Dodatek č. 1

Smluvní strany tímto prohlašují, že dne 16.03.2020 uzavřeli smlouvu o dílo, jejímž předmětem je provedení stavebních prací na veřejné zakázce s názvem: „**II/101, D1-D7 Letapa Chlumín - Obříství I/9**“ (dál jen „**Smlouva o dílo**“). Na základě dohody smluvních stran a ve vazbě na čl. XV. odst. 14.1 Smlouvy o dílo, uzavírají smluvní strany tento dodatek č. 1 ke Smlouvě o dílo (dále jen „**Dodatek č. 1**“).

Krycí list ZBV

Změnový list

plocha studené recyklace

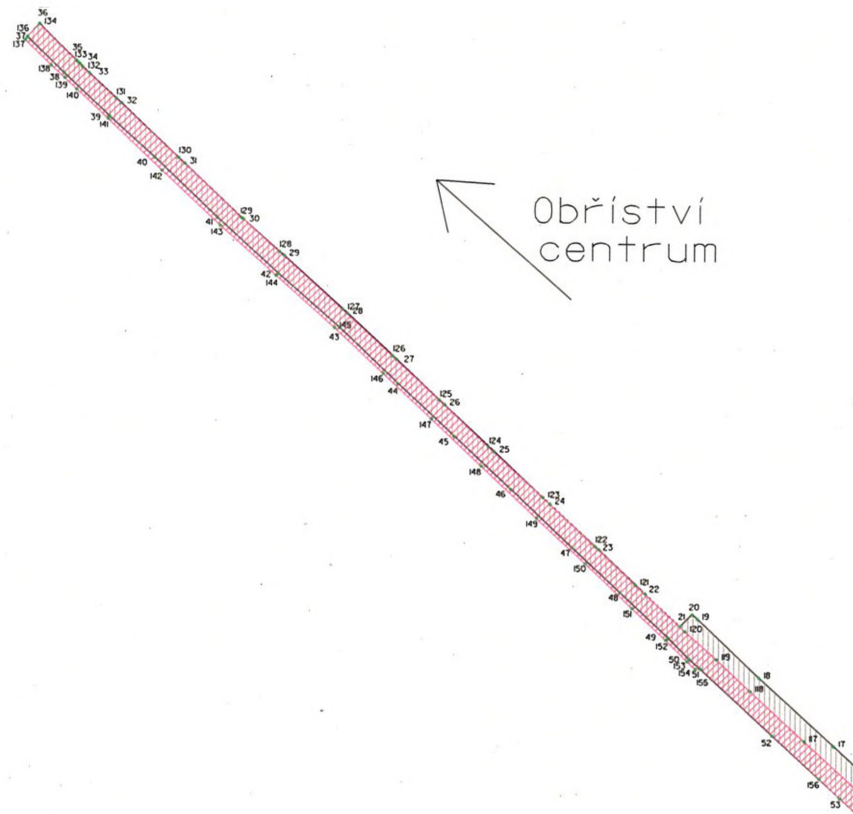
Z technickoekonomického důvodu byla navržena oprava podkladu vozovky nejvýhodnějším způsobem, provedením recyklace za studena v rozsahu 1555,20 m2 dle TP 208 a pouze částečná výměna podkladní vrstvy z ACP. Použitím této technologie rovněž odpadájí poplatky za likvidaci nebezpečných odpadů – kontaminované asfaltové suti, která bude zpracována v rámci technologie v podkladní konstrukční vrstvě.

Zhotovitel provede řádné zaměření provedeného rozsahu sanace, které bude následně tvořit doklad ke zhotovení změnového listu.

Celková plocha studené recyklace je : 1555,2 m².

Celková plocha nového asfaltu SO 101 je : 19244,9 m²

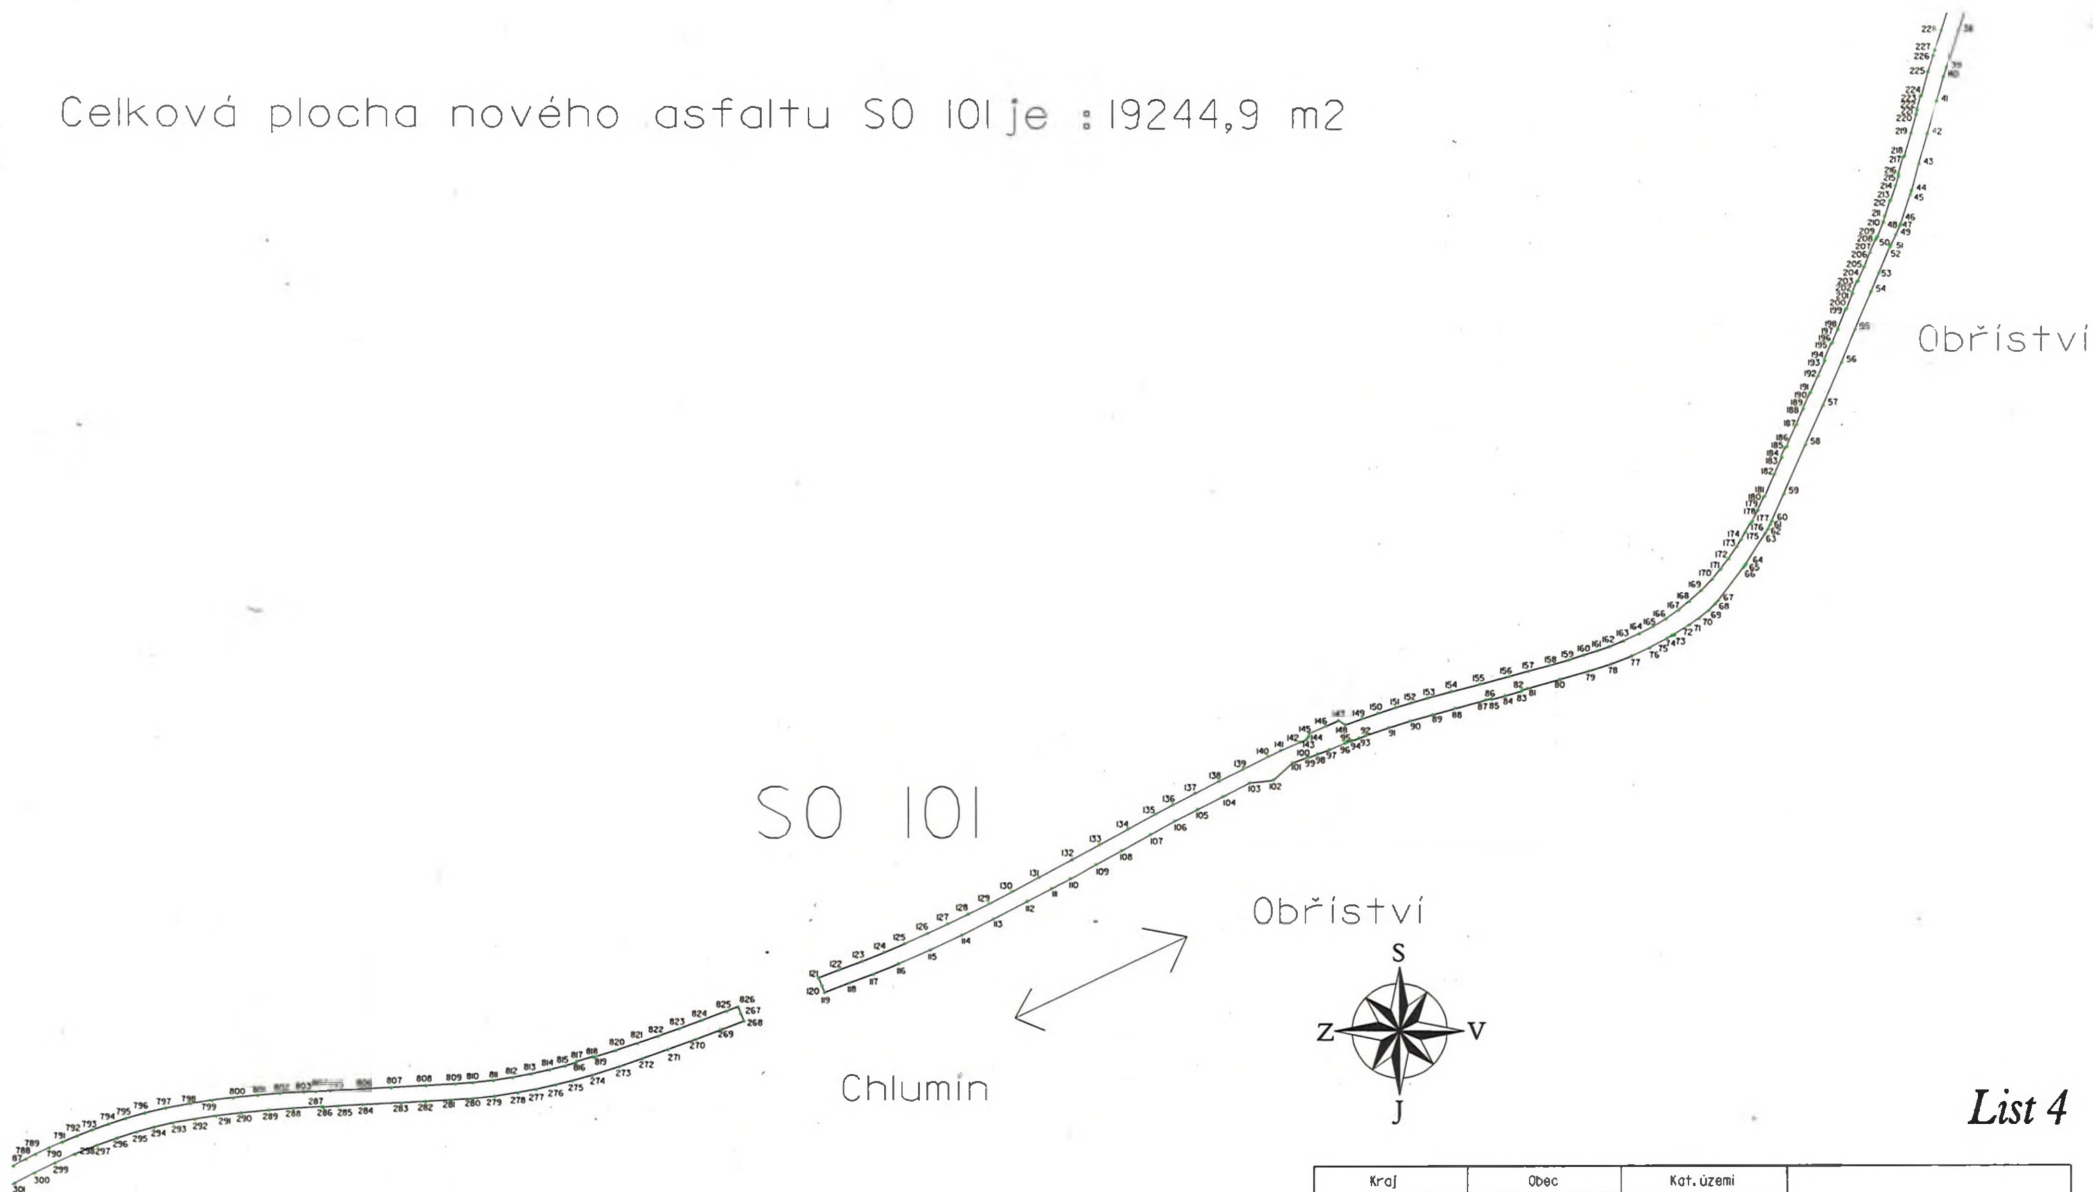
Po provedení geodetického zaměření hotové vrstvy ACO byl zjištěn nárůst předpokládané výměry uvedené v zadání opravy komunikace "II/101, D1, D7 I. etapa Chlumín - Obříství I/9".

Navýšení plochy bylo zapříčiněno zakrytím původního kraje asfaltového krytu humózním nánosem s rozvinutou vegetací přesahující sanované krajnice.

Vzhledem ke konsolidovanému původnímu stavu nebylo možno adekvátně zaměřit či předpokládat před zahájením prací odpovídající rozsah.

Opravované délce úseku (zaokrouhleno) 4,6 km a nárůstu o cca 1100 m² odpovídá šířka průměrného zakrytí 0,12 m každého kraje vozovky.
